Área de Tramitación y Resolución de Procedimientos
Subdirección General de Normativa y Régimen Jurídico
Dirección General de Urbanismo
C/ Alcalá, nº 16, 5ª planta, - 28014(Madrid)

26-UB2-00105.5/2023
SIA 23/103

La Subdirección General de Normativa y Régimen Jurídico Urbanístico, comunicó la aprobación inicial del Plan Especial de *“Plan Especial de Infraestructuras del proyecto de saneamiento Urbanización Ciudadcampo, en los términos municipales de San Sebastián de los Reyes y Algete”* mediante acuerdo número 81/2022, de 27 de octubre, de la Comisión de Urbanismo de Madrid. En el oficio recibido el 9 de junio de 2023 se indica que: *“Habiendo tenido constancia de la no remisión del expediente a la citada Dirección General por parte de la Comisión de Urbanismo, según se indicaba en la Propuesta de Acuerdo de fecha 20 de octubre de 2022 y con el fin de evitar perjuicios y demoras indeseadas a los interesados, se acompaña la documentación de Plan Especial en carpeta compartida. Sirva la presente de solicitud de inicio de la Evaluación Ambiental Simplificada.”*

<p>EDAR de Santo Domingo en Zona inundable (Fuente: detalle de la Figura 5 del Informe CHT, Zonas inundables de los ríos Guadalix y Jarama)</p>	<p>Ampliación visor SNCZI</p>

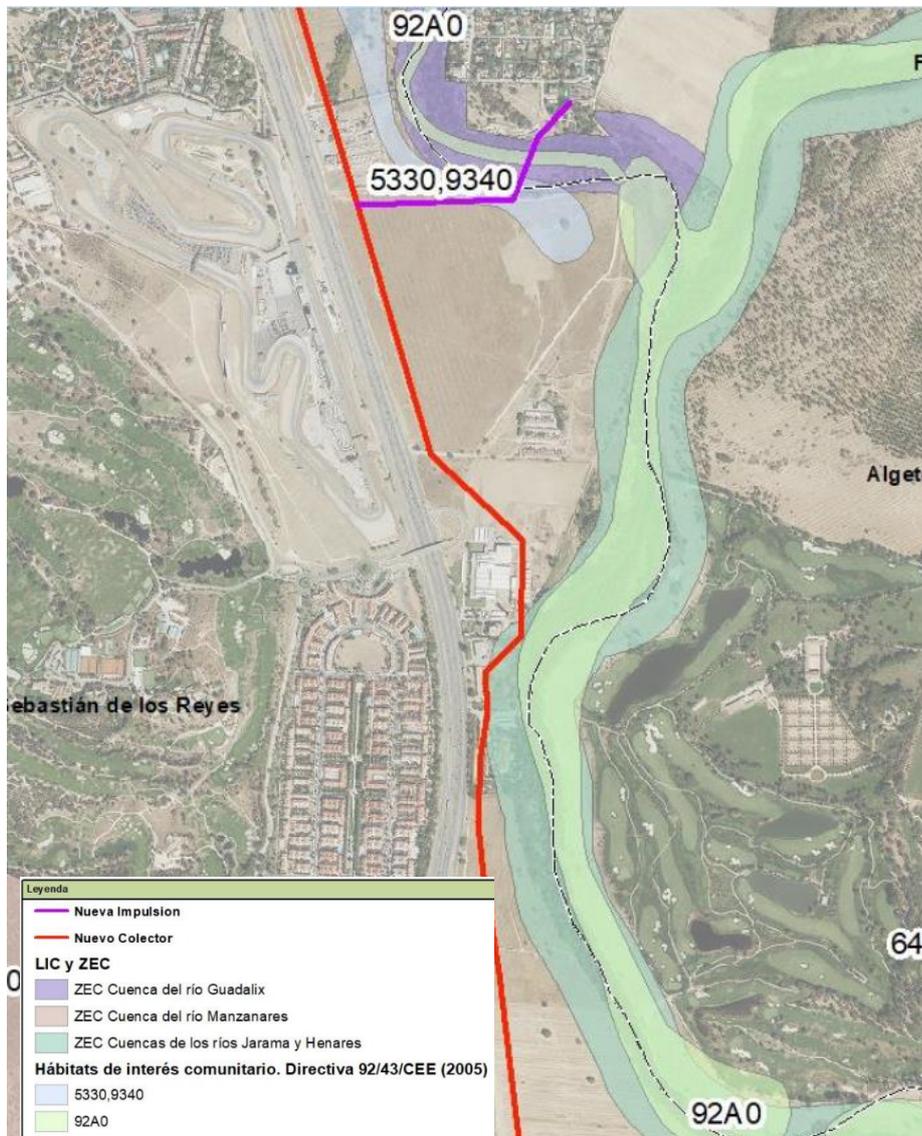
- Además de lo anterior, revisado el informe de 30 de mayo de 2023, que se había emitido previamente sobre este Plan especial, cabe advertir que, según la imagen aportada en el informe, la EDAR de la Urbanización Ciudad de Santo Domingo de Algete se encuentra en Zona inundable del río Guadalix:

- Adicionalmente, en el informe de 30 de mayo de 2023, en el apartado de “Vertidos de aguas residuales. Instalaciones de depuración”, se precisa que “los vertidos de aguas residuales deberán contar con la autorización de este Organismo regulada en el art. 100 del Texto Refundido de la Ley de Aguas y el art. 245 y siguientes del Reglamento del Dominio Público Hidráulico”, que “...esta Confederación Hidrográfica del Tajo no autorizará instalaciones de depuración individuales para una actuación, cuando esta pueda formar parte de una aglomeración urbana o exista la posibilidad de unificar sus vertidos con otros procedentes de actuaciones existentes o previstas”, y que “...las instalaciones deben preverse fuera de la zona inundable de los cauces”.

Trazado general de las alternativas planteadas para Santo Domingo

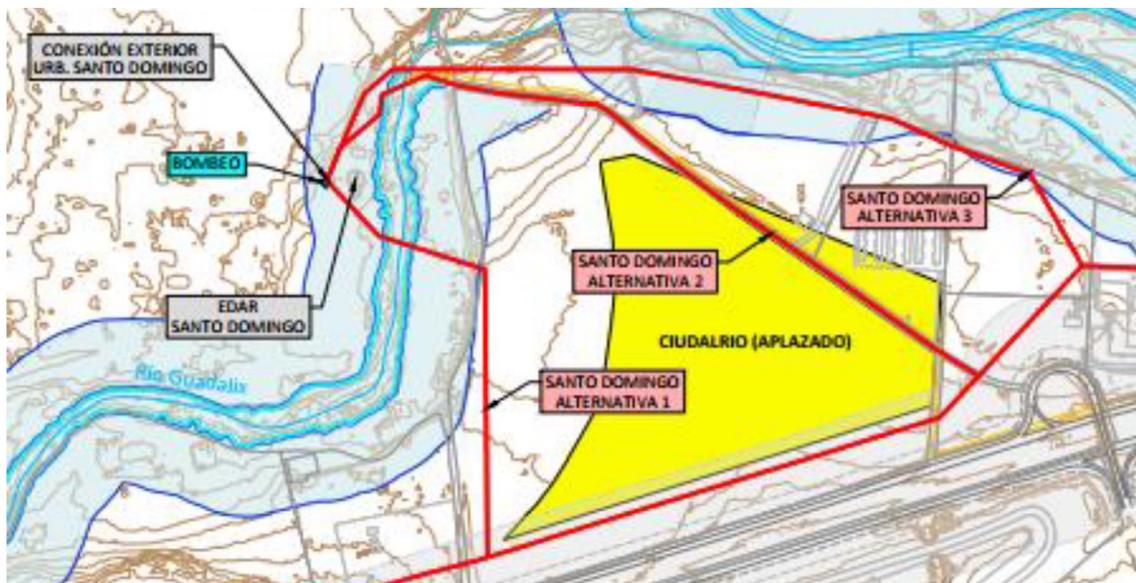
- Sin embargo, en cuanto a la inclusión de un futuro ramal de conexión de la urbanización Santo Domingo, consideran que en la documentación del Plan Especial no se justifica esta actuación.

- Se indica que se incumple la Ley 21/2013 dado que no se contempla una alternativa "0" respecto de conexión de la urbanización Santo Domingo.
 - Consideran que el ramal de conexión con Ciudad Santo Domingo no genera ningún efecto positivo en el medio ambiente, pues, las instalaciones de saneamiento de Santo Domingo funcionan correctamente y cumplen todos los requisitos.

Espacios Red Natura 2000. Fuente: Plano Espacios Protegidos del Documento Ambiental Estratégico.

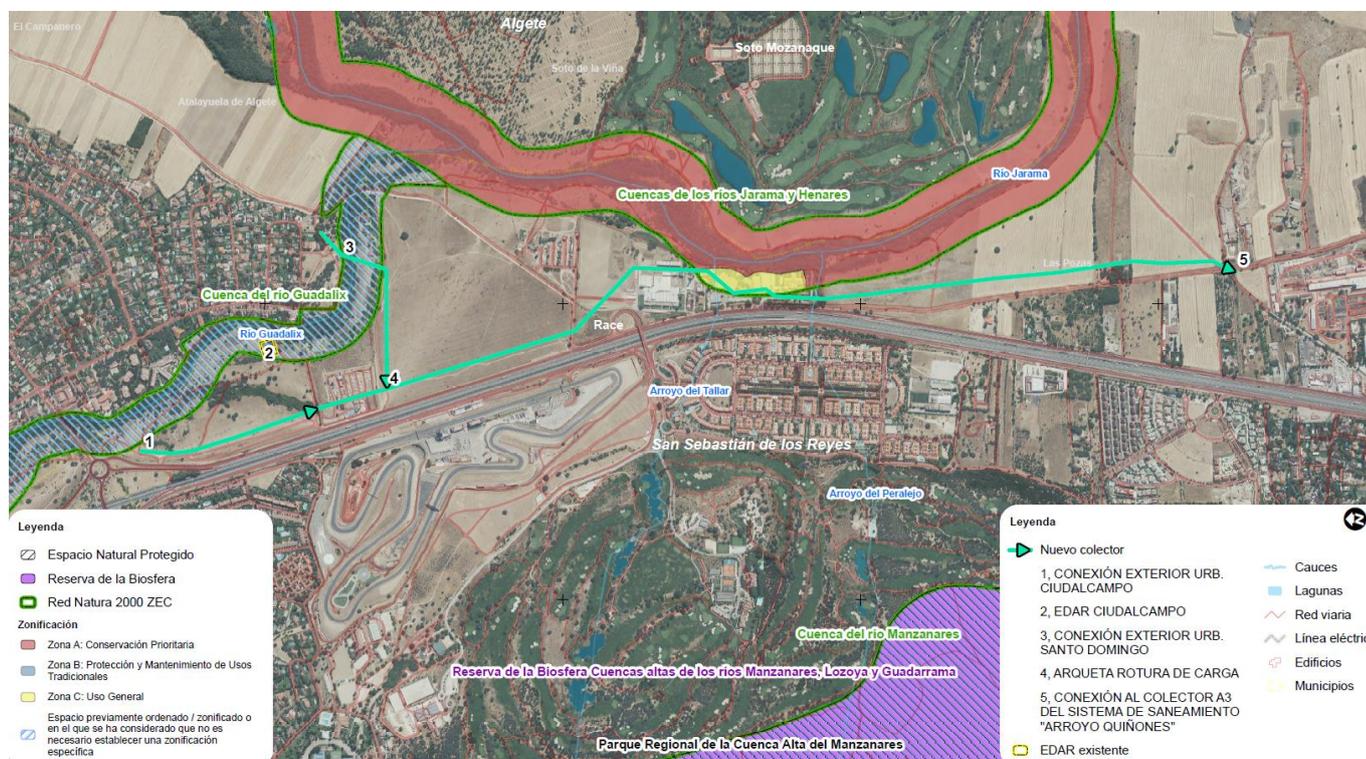
- Respecto a los espacios Red Natura 2000 se informa que parte de la traza principal se localiza dentro de la ZEC “Cuencas de los ríos Jarama y Henares” (un pequeño tramo dentro de Zona C y menos de 25 m en Zona A) y parte de la traza del ramal de Ciudad Santo Domingo cruza la ZEC “Cuenca del río Guadalix”. La normativa de estos espacios posibilita la construcción de la infraestructura planteada. Señalando adicionalmente que *“así mismo, cabe señalar la condición de utilidad pública reconocida en el artículo 19 de la Ley 3/2007, de 26 de julio, de Medidas Urgentes de Modernización del Gobierno y la Administración de la Comunidad de Madrid, para los proyectos promovidos por el Canal de Isabel II”*.

La traza del nuevo colector afecta a la ZEC “Cuenca de los ríos Jarama y Manzanares”, en la zona donde la zona del río Jarama y la autovía A-1 están muy próximas, y a la ZEC “Cuenca del río Guadalix”, en el cruce del río Guadalix del tramo de la Urbanización Ciudad Santo Domingo.
